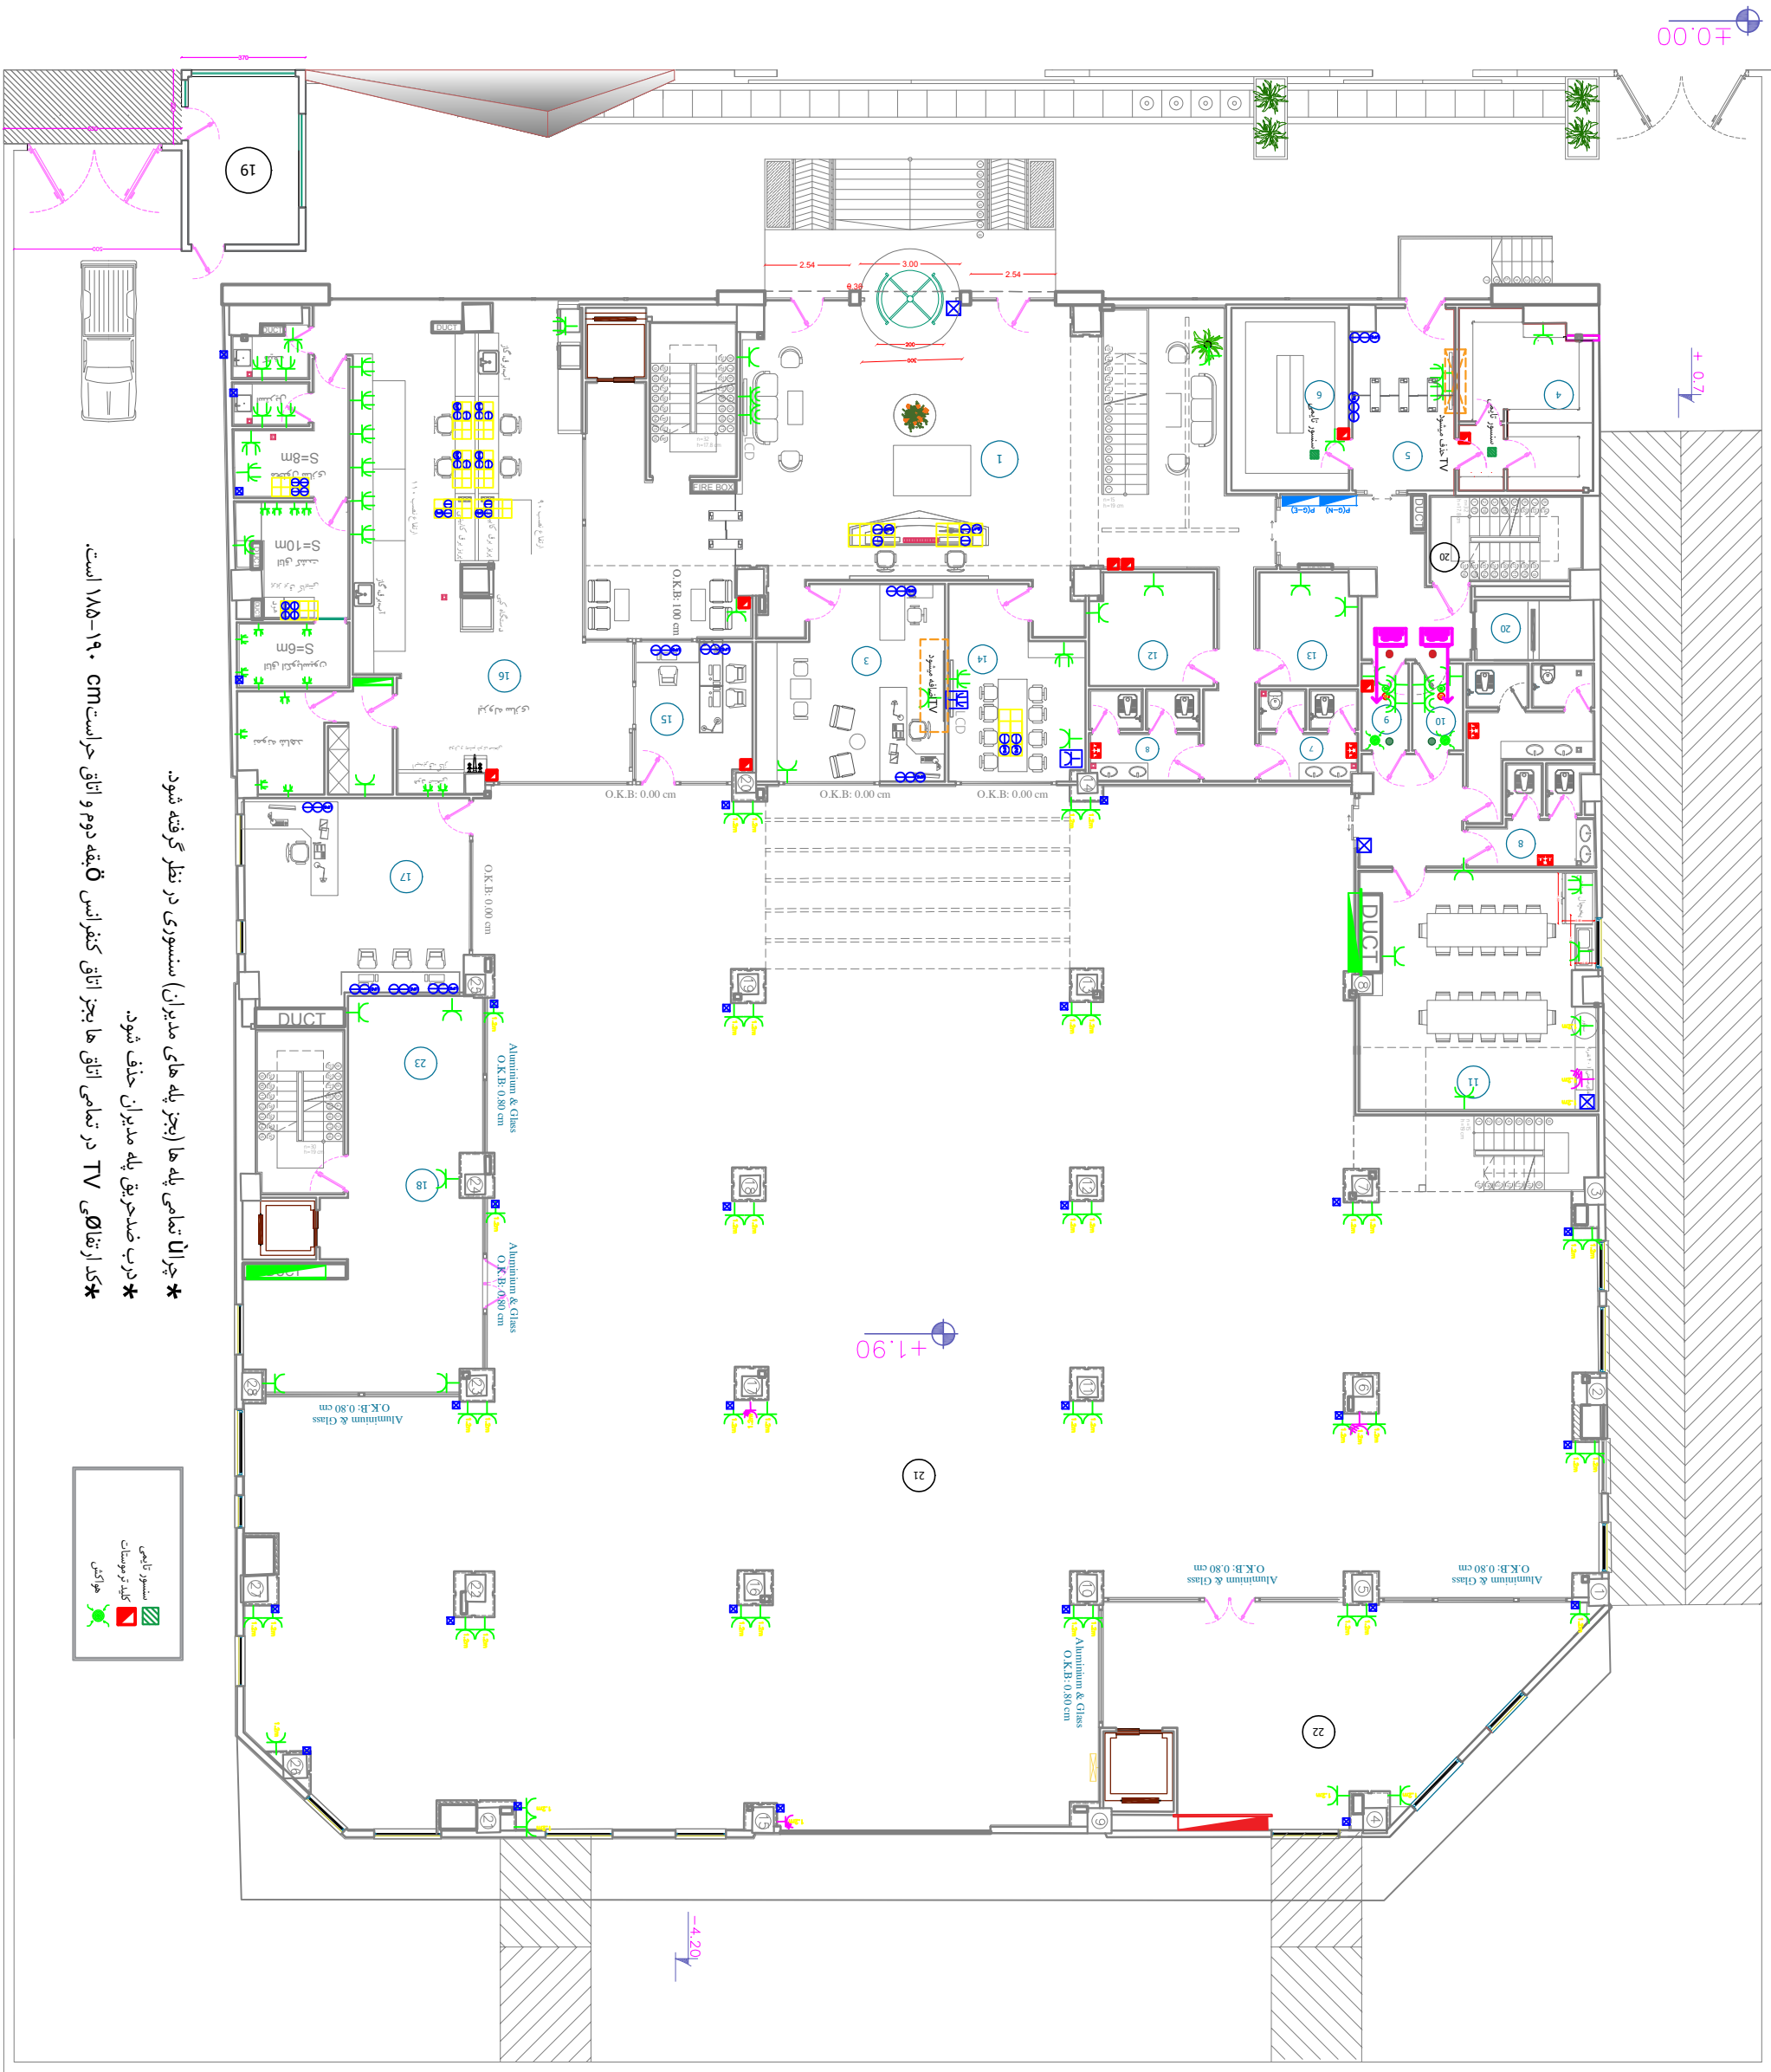
* چراغ ایستاده ها (چراغ ایستاده های مدیران) سنسوری در نظر گرفته شود.

* درب ضدحریق پله مدیران حذف شود.

* کد ارتفاعی TV در تمامی اتاق ها به جز اتاق کنفرانس طبقه دوم و اتاق حراست ۱۹-۷۵ است.
